No.1 全面腐食

<p>コメント (確認内容)</p>	<p>異常の有無を確認した結果、異常があった場合はどのように保全として取り組むのかが分からないため、その考え方を説明して下さい。(基本的に技術評価書本文で、「腐食が認められておらず、今後も進展傾向が変化する要因があるとは考えにくいことから、高経年化対策上着目すべき経年劣化事象ではないと判断する」が記載されている箇所がほとんどである)。</p>
<p>回 答</p>	<p>全面腐食について、点検時に異常が確認された場合、当社の QMS 規程「工事施工管理手順書」に従い、以下のとおり腐食に対する管理を行っている。</p> <pre> graph TD A[外観点検により発錆・塗装の膨れを確認] --> B[錆・塗装の除去] B --> C{目視により減肉があるか} C -- Yes --> D{【肉厚測定】 デプスゲージあるいは超音波探傷装置等による測定を行い、必要板厚に対する余裕が10%以下か} C -- No --> E[補修塗装実施] D -- Yes --> F[・補修塗装実施 ・次回点検終了時まで に補修※を実施] D -- No --> G[・補修塗装実施 ・補修※計画の策定 (継続監視)] </pre> <p>※：肉盛溶接または取替等</p> <p>図 腐食に対する管理フロー</p> <p style="text-align: right;">以 上</p>

図 4.2 18-8 (304) 鋼のクリープ強さと破断強さ

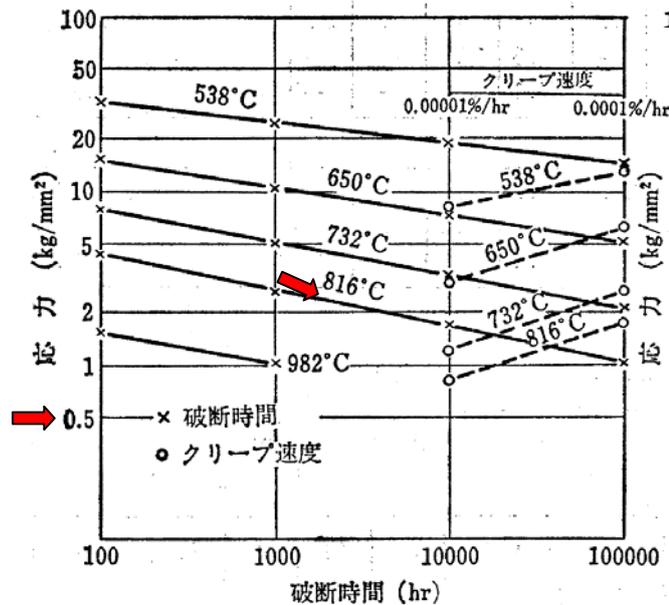
クリープの健全性を研究報告により担保していますが、研究報告の内容について示して下さい。

クリープの健全性を示した研究報告について、ステンレス鋼便覧にオーステナイト系ステンレス鋼のクリープ強さと破断強さに関するデータの記載があり、当該データを基に評価を行っている。

クリープが発生しないと評価している表 1 の設備について、データをグラフに当てはめた場合、下図のグラフの応力最小値【0.5 kg/mm² (約 4.9 MPa)】で保守的に確認しても破断時間は 100,000 時間以上となり、運転開始 60 年時点の累計運転時間は 300 時間以下であると想定されることからクリープは発生しないと評価している。
